# CITTA' DI THIENE

Oggetto: Rinnovo attività di recupero rifiuti non pericolosi in procedura semplificata.  
Comunicazione di avvio procedimento e richiesta integrazioni.  
Ditta E.G.I. Zanotto Spa – sede operativa di via Cappuccini, in località Vianelle –  
Comune di Thiene.

### **Osservazioni in merito all'attività di recupero rifiuti.**

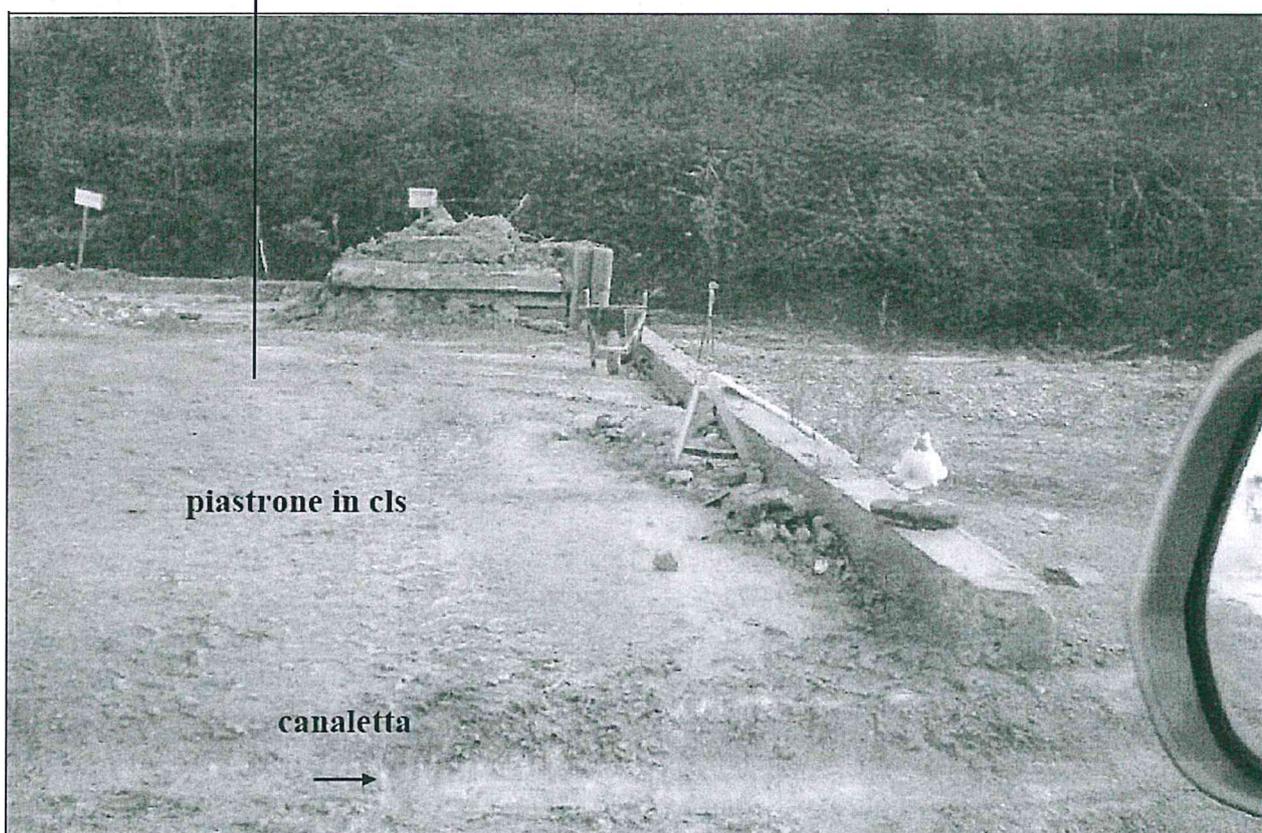
- L'area impermeabilizzata per lo stoccaggio dei rifiuti (piastrone in c.a.) non è sufficientemente estesa per contenere il cumulo dei rifiuti e pertanto andrebbe aumentata la sua superficie in modo che non vi siano depositi di rifiuti su terreni permeabili;
- Le acque di dilavamento dei rifiuti non sono completamente regimate, come risulta dagli allegati fotografici; e pertanto ristagnano anche su terreni non impermeabilizzati con conseguente infiltrazione nel sottosuolo.

piastrone in cls

canaletta

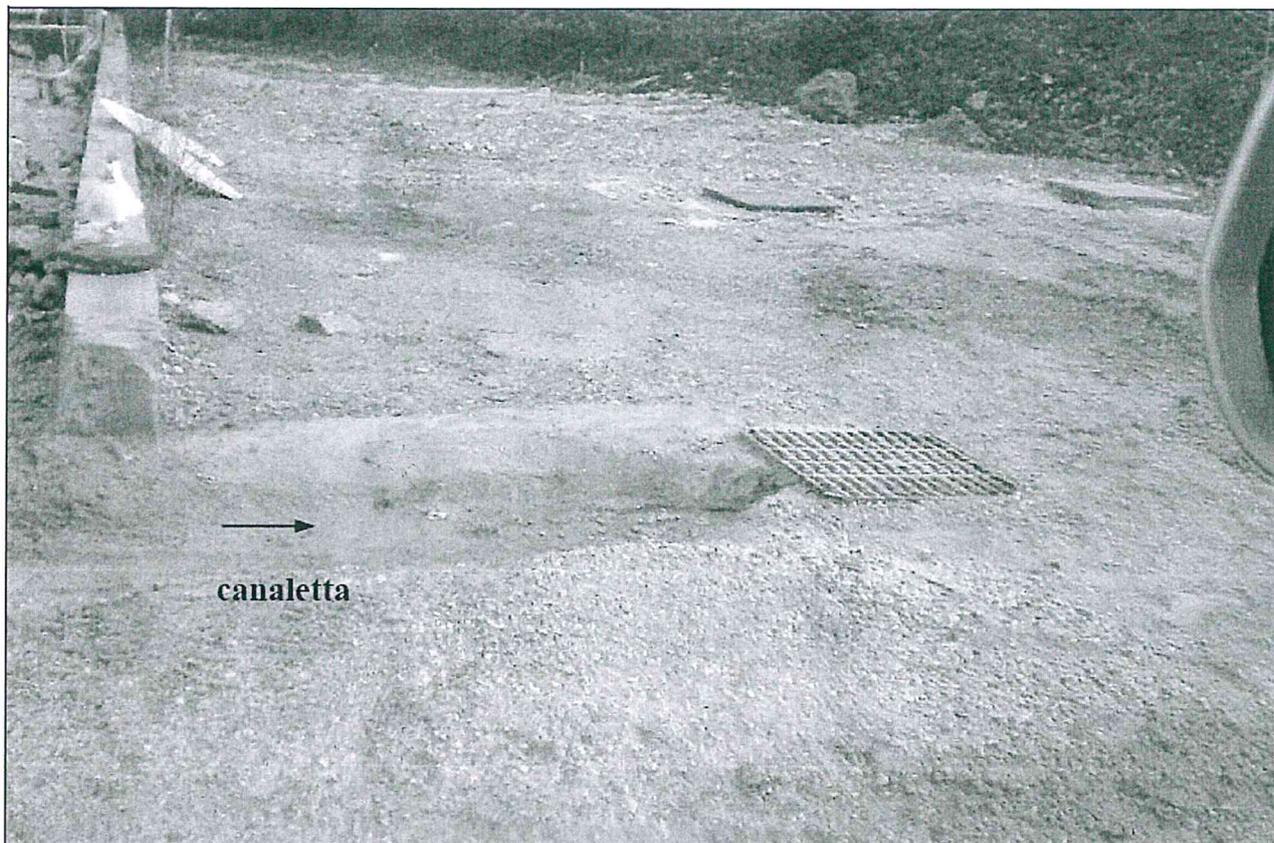
aree impermeabilizzate per stoccaggio rifiuti

piastrone in cls
